Anexo. Análisis Espacial de las zonas del proyecto de trazo de la Supervía Poniente

Documento de trabajo
para el Consejo Técnico Asesor

EsPA-04-2010

Intersección con Calzada de las Águilas

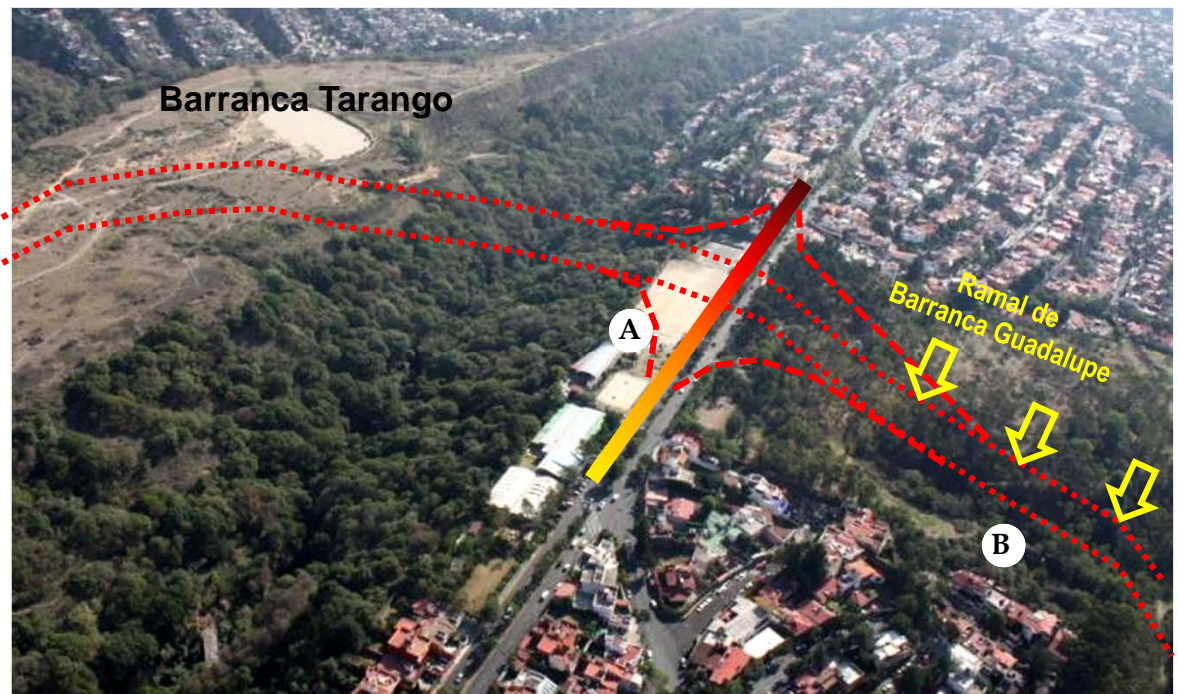
El tramo que va de A a B se contempla como obra superficial en el proyecto de la MIA-E, sin embargo en esta parte se debería contemplar la construcción de un puente debido a la pendiente de la barranca.

Pendiente en la ladera de la barranca Guadalupe de 60° aproximadamente

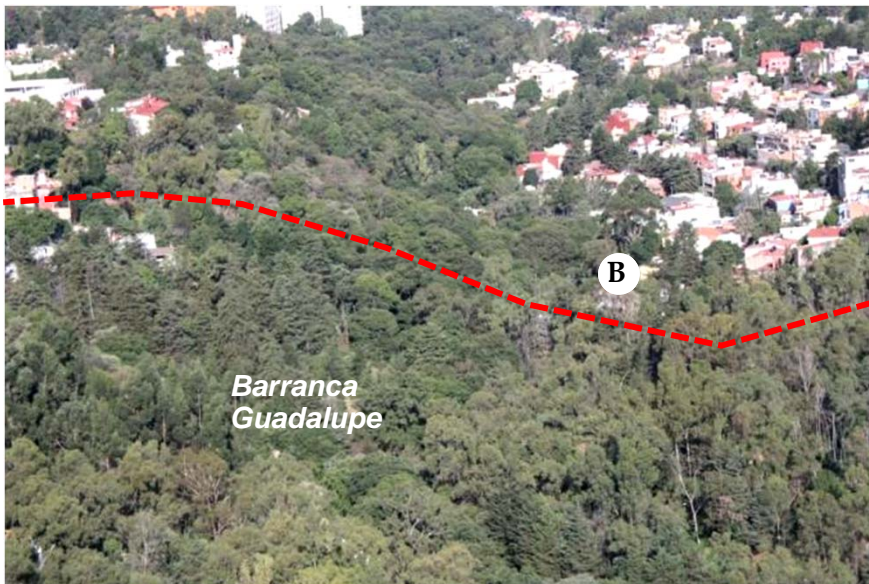
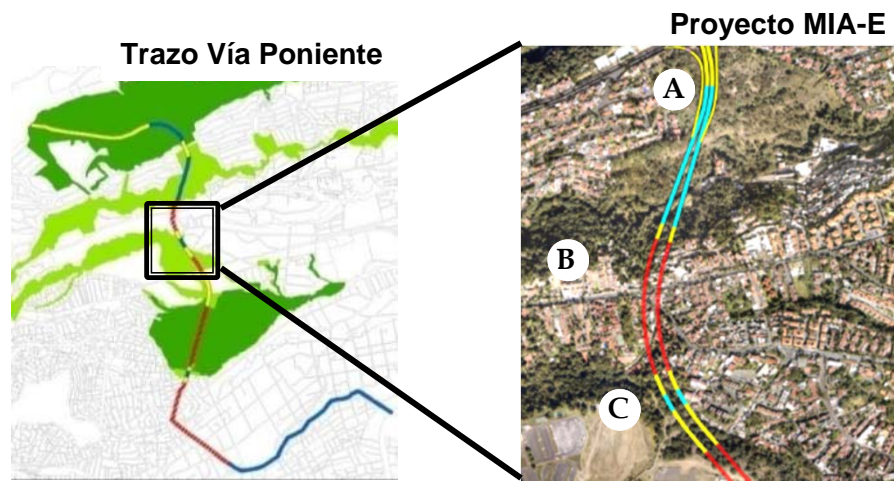
En la fotografía de la derecha se observa que la vialidad estará sobre un cauce (brazo de la barranca Guadalupe) por lo que habrá que monitorear si los pilotes se construyen sobre dicho cauce

Av. Las Torres, Barrancas: Malinche, Angostura, Texcalatlaco y ANP La Loma

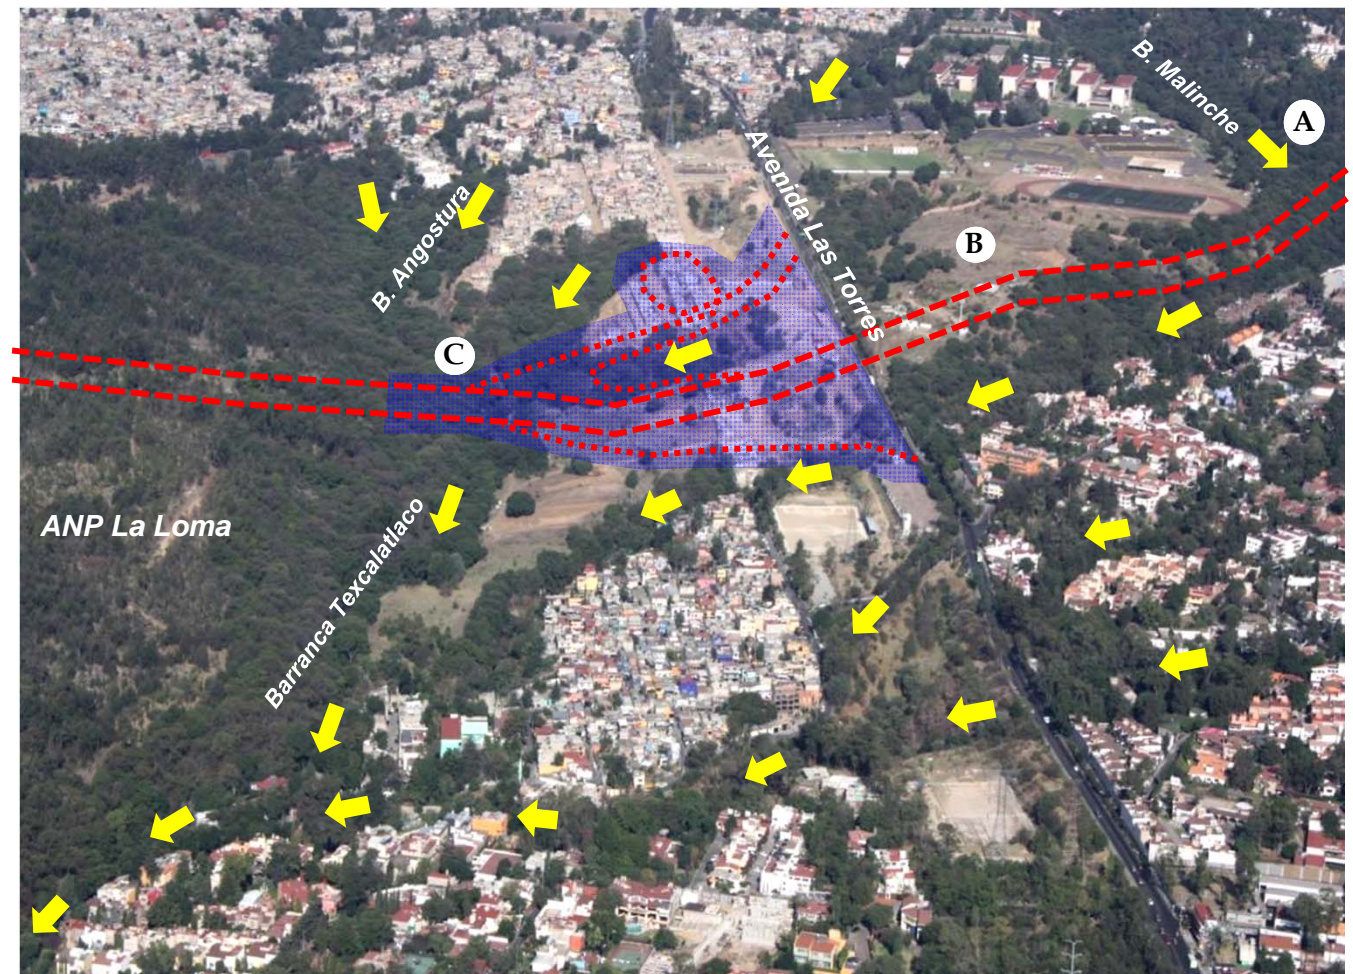
En la zona donde se construirá el entronque entre Supervía Poniente y Av. Las Torres **se localizan al menos 7 cauces** que corresponden al sistema de barrancas del Poniente de la Ciudad. Algunos ya se encuentran seccionados y parcialmente invadidos por casas pero es importante saber si la obra **está contemplando el relleno** de los que se encuentran exactamente **en su trazo**.

Barrancas Angostura y Texcalatlaco

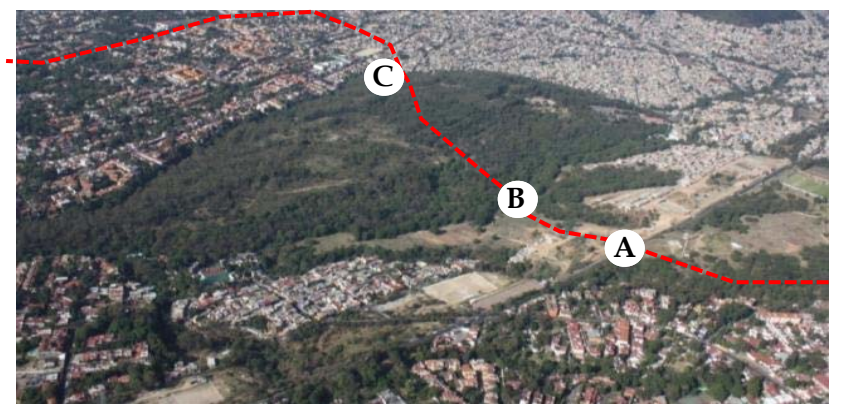
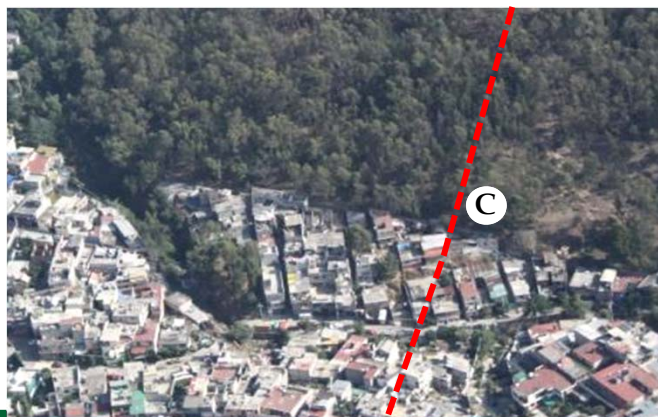
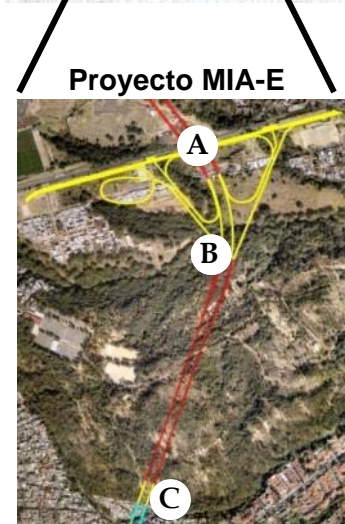
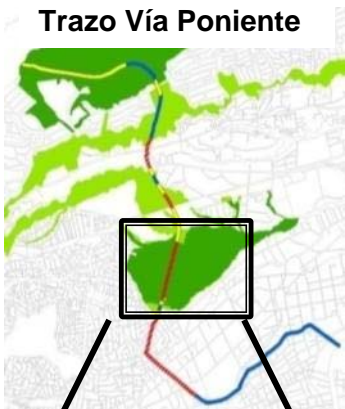
En la presente secuencia de fotos se observan los cauces que se verán afectados por la obra

El punto "D" es un cauce que han empezado a rellenar (se observan montículos de cascajo)

Área Natural Protegida La Loma y Av. Luis Cabrera

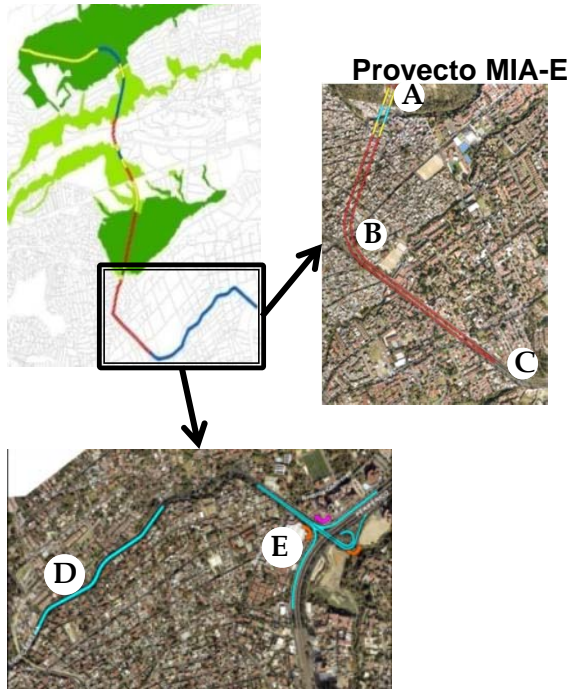
La MIA-E no es clara en la información relativa a los inicios y terminaciones de los túneles y tramos elevados.

En la parte final del trazo, tampoco se indica el tipo de construcción vial que se va a desarrollar

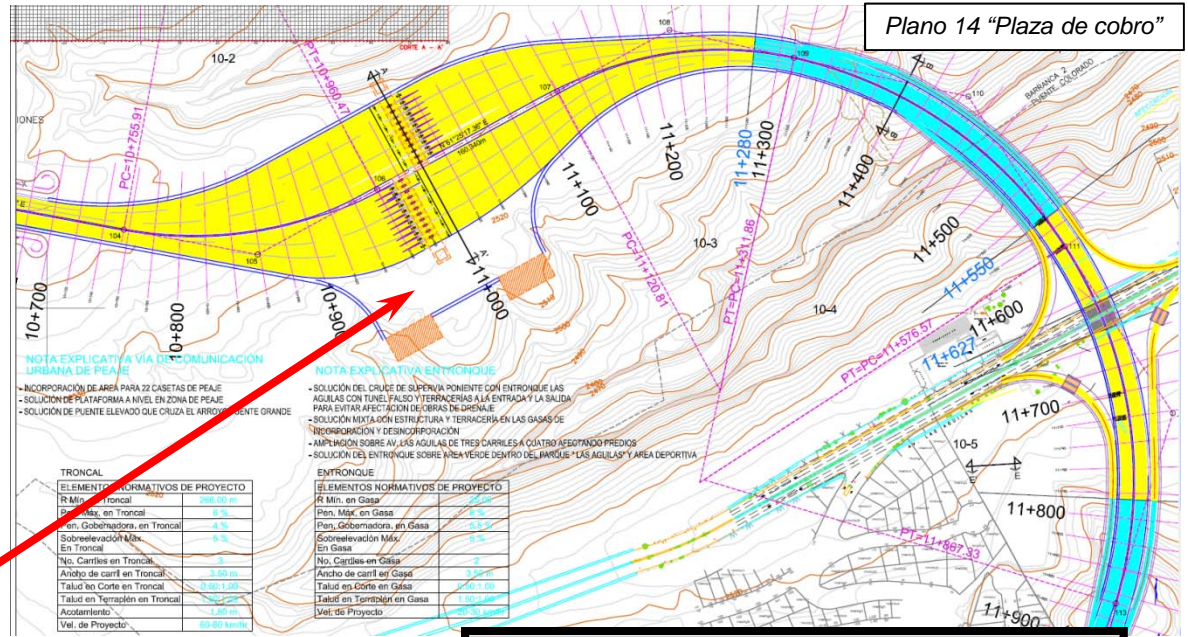
La descripción de las dimensiones de la vialidad no son claras en la MIA-E, principalmente para las zonas que abarcarán los anillos de e interconexión y la zona de casetas de cobro.

En los planos anexos a la MIA-E no se indica las dimensiones y ubicación de los baños y caseta de vigilancia contempladas en el área de casetas.

Se asume que podría ser la siguiente zona la cual no se incluye dentro de la superficie afectada para la zona de Tarango:

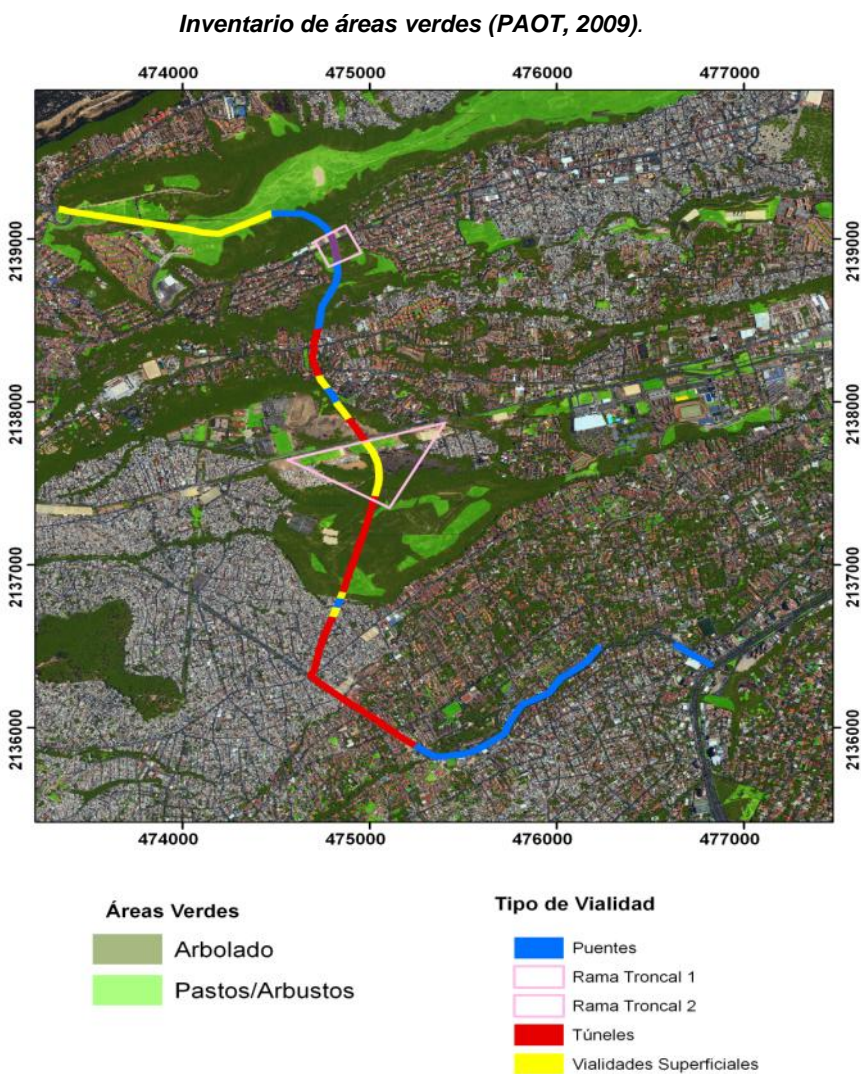
Al observar el trazo con el punto de vista de corredores verdes, se observa que la vialidad estará fragmentando el corredor más grande de la delegación Álvaro Obregón y varios corredores medianos en todo el tramo.
